川内原子力発電所 1号炉及び2号炉

標準応答スペクトルを考慮した地震動評価における
地下構造モデルの設定について
(コメント回答)

2022年10月7日
九州電力株式会社

2.4 地下構造モデルの位置づけ

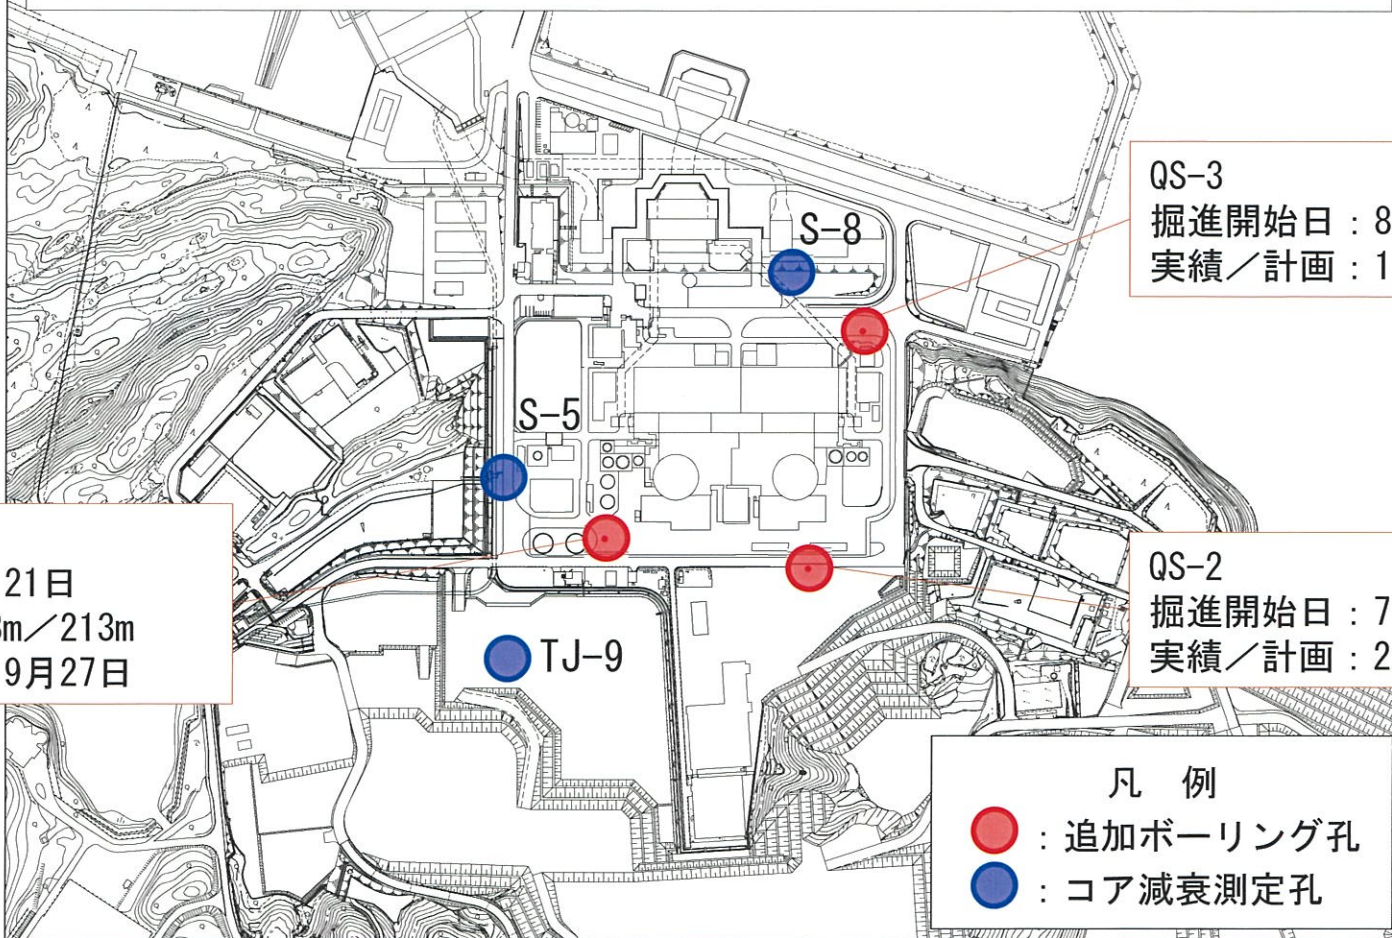
No.	コメント	指摘場所	対応状況
1	地下構造モデルの地盤減衰の設定について、既許可からの変更点の妥当性を説明すること。その際、EL.-28.5m～EL.-480mの層を分割していること、また、地盤減衰の設定根拠としている地震観測記録が得られていない範囲(EL.-118.5m～EL.-200m)の地盤減衰の設定の妥当性についても併せて説明すること。	第983回 原子力発電所の 新規制基準適合性に 係る審査会合 (令和3年6月11日)	第1026回会合にて説明 次回以降改めて説明予定
2	地下構造モデルの変更に伴う既許可の基準地震動への影響について説明すること。		第1026回会合にて説明 次回以降改めて説明予定
3	地震基盤相当面について、設置許可基準規則解釈別記2の $V_s=2,200\text{m/s}$ 以上に対し、 $V_s=2,150\text{m/s}$ の層上面(EL.-480m)に設定したことの妥当性を説明すること。		第1026回会合にて説明
4	模擬地震波の作成について、複数の方法から一様乱数の位相をもつ正弦波の重ね合わせを採用した妥当性を説明すること。		次回以降説明予定
5	既許可以降の観測・調査・分析などについて説明すること。		適宜反映
6	変はんれい岩類について、地質層序と地質図の凡例の記載の考え方を説明すること。		第1049回会合にて説明
7	既許可の地下構造モデルと新たに設定した地下構造モデルの位置づけの記載を充実すること。	第1026回 原子力発電所の 新規制基準適合性に 係る審査会合 (令和4年1月21日)	今回説明(P5～17)
8	新たに設定した地下構造モデルについて、以下を踏まえ、地盤減衰の設定の考え方、根拠を明確にし、説明すること。 ①15Hz程度までの範囲で評価した地盤減衰の高周波数帯への適用性 ②地震観測記録が得られていない深さにおける地盤減衰の設定 ③地盤減衰の不確かさの考え方		コメント回答①: 第1049回会合にて説明 次回以降改めて説明予定 コメント回答②③: 次回以降説明予定
9	地震基盤相当面は、設置許可基準規則解釈別記2の定義に従い $V_s=2,200\text{m/s}$ 以上の層に設定すること。		第1057回会合にて説明

- 既許可の地下構造モデルと標準応答スペクトル用モデルは、以下の通り、検討の目的に応じてそれぞれ設定。
 - 既許可の地下構造モデルは、長周期帯のみの地震動評価への適用を目的に、解放基盤表面から地震基盤以深まで設定し、断層モデルを用いた手法のうち理論的手法による長周期帯の評価に用いている。
 - 標準応答スペクトル用モデルは、短周期帯も含む地震動評価への適用を目的に、解放基盤表面から地震基盤相当面を含む層まで設定し、標準応答スペクトルを考慮した地震動評価に用いる。

標準応答スペクトルを考慮した
地震動評価に用いる地下構造モデル
(標準応答スペクトル用モデル)

層上面 (km)	密度 ρ (g/cm ³)	Vs (m/s)	Vp (m/s)	Q値
0.0	2.70	1500	3200	12.5
-0.01	2.70	1600	3700	12.5
-0.182	2.70	1600	3700	100
-0.462	2.70	2150	4400	200
-1.0	2.70	3010	5200	200

(1) 地盤減衰 (Q値) の適用範囲の妥当性確認

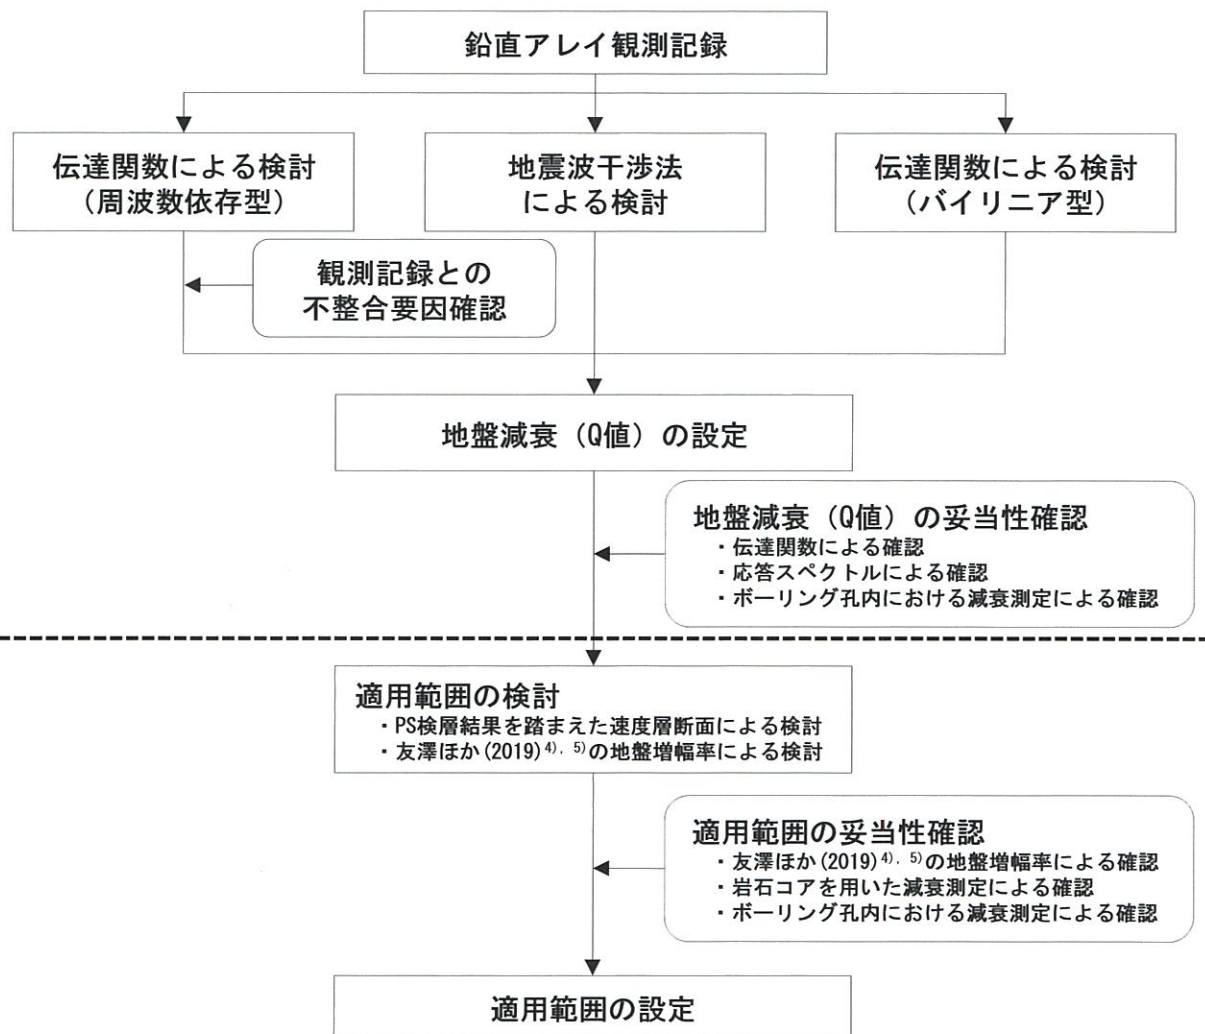
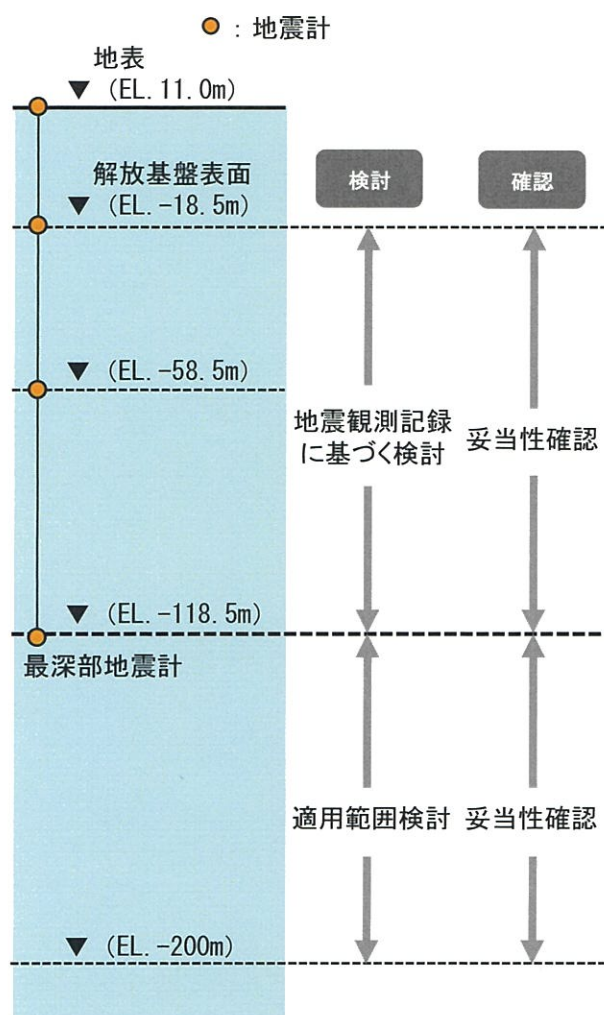
No.	コメント	指摘場所	対応状況
11	地震動評価にあたって、どのような地下構造モデルを使うのか方針を示すこと。	第1049回 原子力発電所の 新規制基準適合性に 係る審査会合 (令和4年5月20日)	第1057回会合にて説明
12	全体スケジュールを考慮した上で、地下構造モデル設定、地震動評価及び全体方針を示すこと。		第1057回会合にて説明
13	審査全体を見通した上で、スケジュールを示すこと。	第1057回 原子力発電所の 新規制基準適合性に 係る審査会合 (令和4年7月1日)	今回説明(P24)
14	今回地下構造モデルの方針を変更していることから、説明済みとなっているコメントに関しても、改めて説明すること。		コメントNo.1,2,8について 次回以降改めて説明予定
15	新たなボーリング調査から得られる結果を踏まえ、設定した地下構造モデルの妥当性を示すこと。		次回以降説明予定

- 最深部地震計以深の地盤減衰 (Q=12.5) の適用範囲の妥当性確認のため、岩石コアを用いた減衰測定による確認及びボーリング孔内における減衰測定による確認を実施。
